NORGES STATSBANER
HOVEDSTYRET, OSLO

Sak
TELEFORHOLD I SKJÆRING SYD FOR MINNESUND HOVEDBANEN KM. 74,8

SKJÆRING SYD FOR MINNESUND ST HOVEDBANEN KM 74,8
TELEFORHOLD OG DRENERING

Gk. 2166.1

Telenivillement.
HM=1:1, LM=1:250

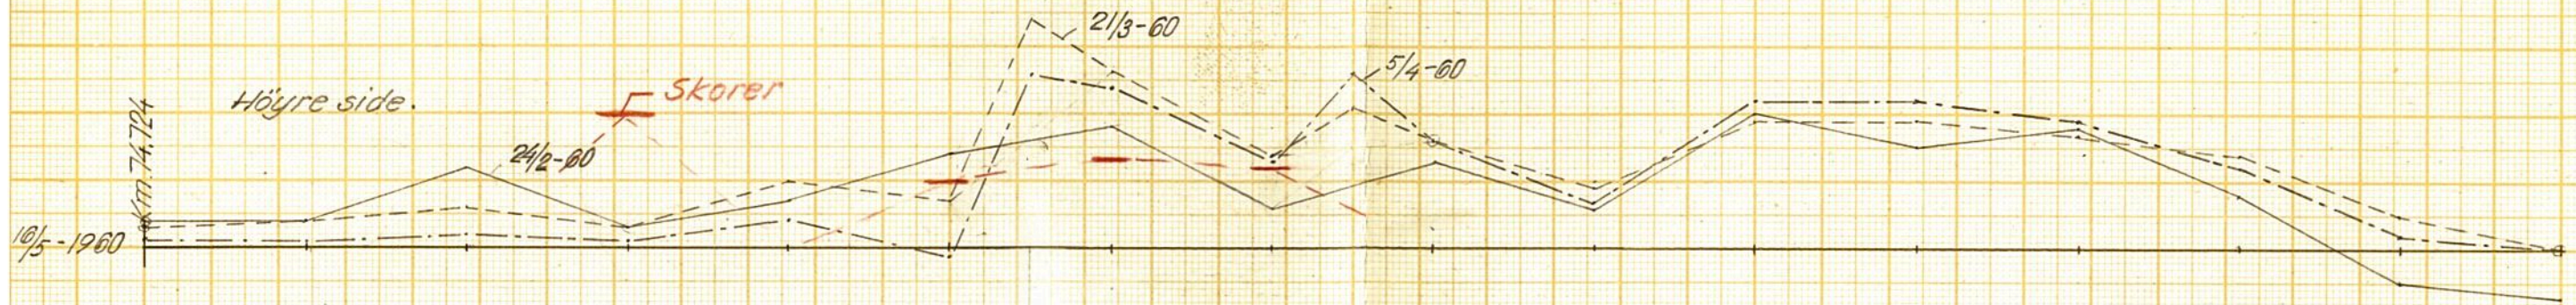
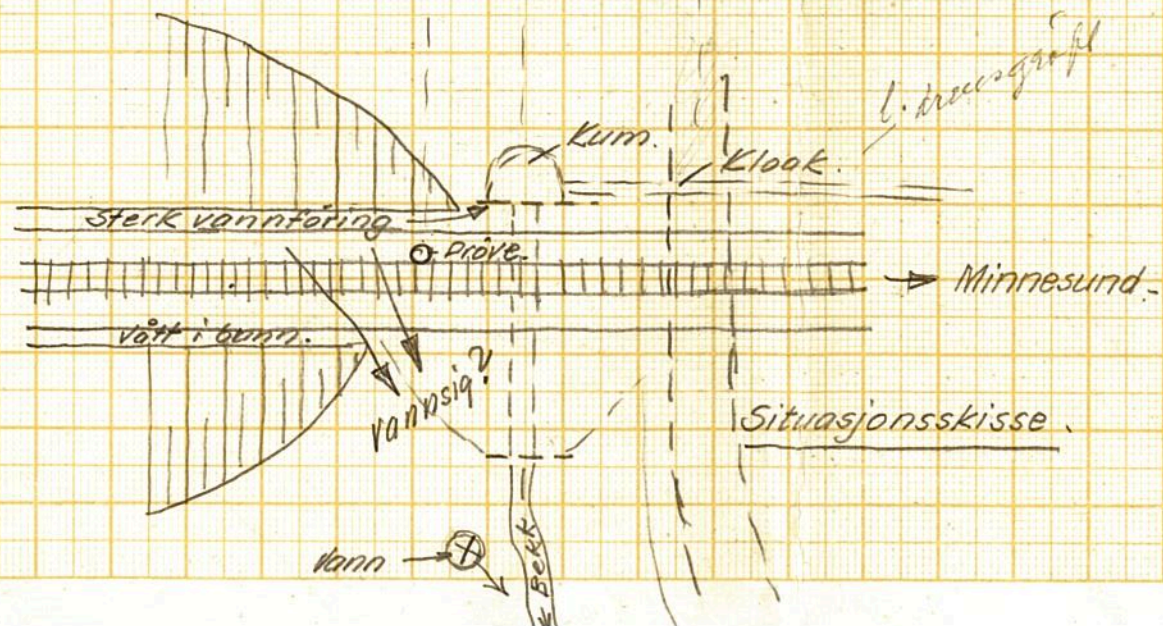
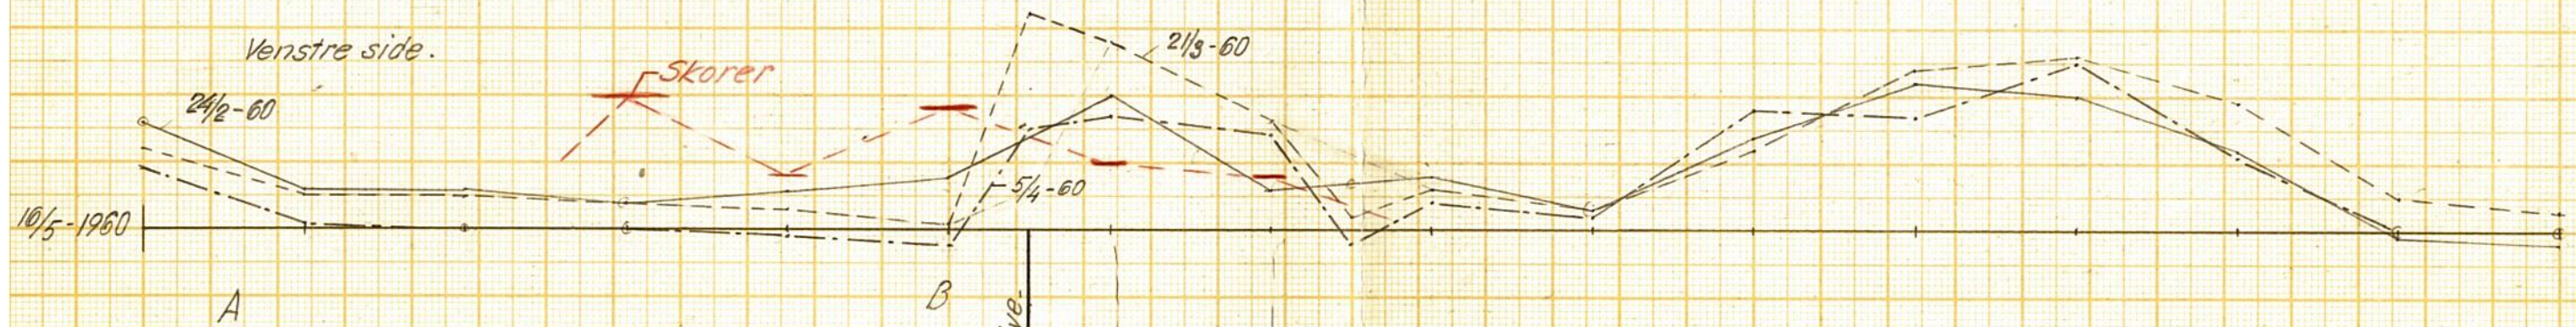
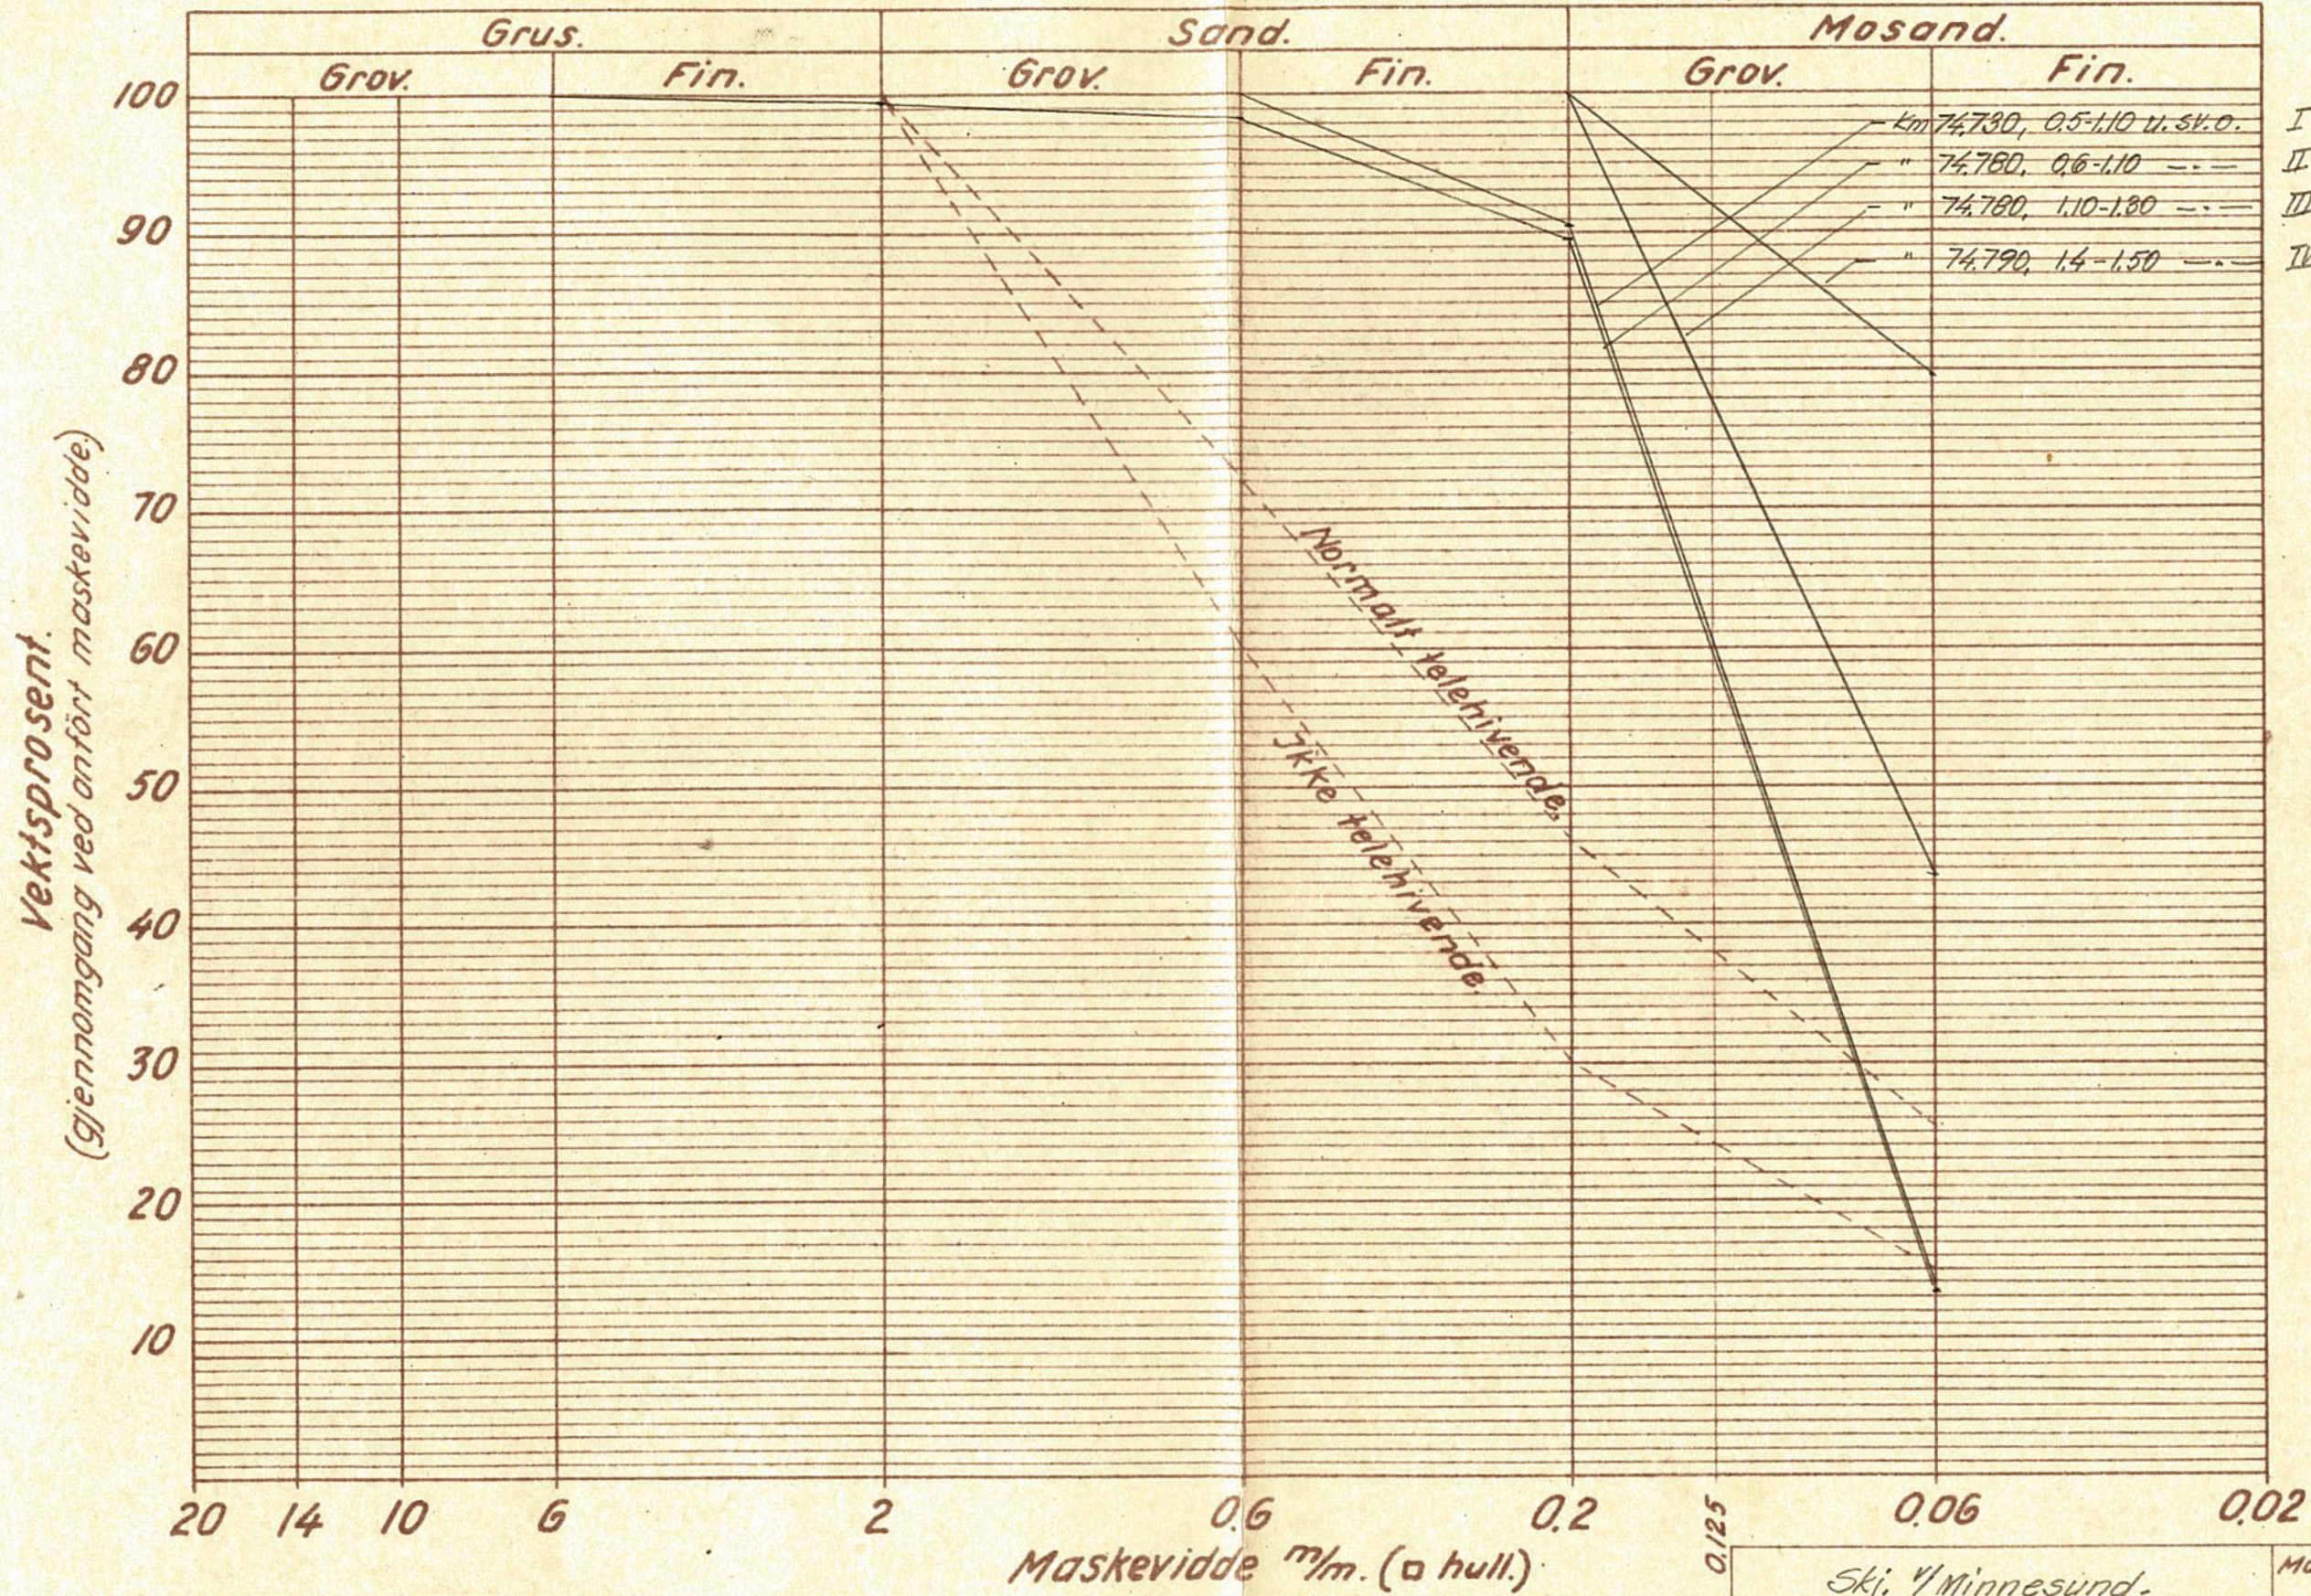
Vi har tidl. niv. på dette sted (se Gk 2166)
for å få rede på utviklingen av en dreisgroft
på venstre side og nord for plassovergangen.

K.P.'s niv. av 1960 skyldes meddelelse fra bin.
til Gk om at lok. personale hadde rapportert
usjokhet i midten av februar-60. Det ble dengang
skrevet som vist med rødt på tegne datert 20/5-60
og skningen har angivelig ligget intakt hele vinteren.
En spør seg da hvorfor ikke skner over skkkr. og plass-
overgang er blitt fjernet!; hvor hivingen er størst.

Nivellometer er på spiker i viller fra tidl. sknne-
gang svarende til sknneohjel og sknnemidt - hvor bin.
Vå er det lang sknner 49 kg, men epiterene er intakte.

Da vi dessvare mangler høstnivellometer er det uklart
om manglende observert hiving ^{i skkkr. A-B} skyldes setninger eller
manglende hiving. Ballasten er stort sett ikke derlig
her som hvor vi har tatt prøve.

Hvis det er setning på A-B. Utta ogner løsningen
å være å legge sammet i sørstke lingsgroft i sør
i 30-35 m lengde frem til kinn fra skkkr.

Høstniv. stabler 1960 og niv. utføres 1960/61.
Tar niv. fra ca. Kam. 74. 68.
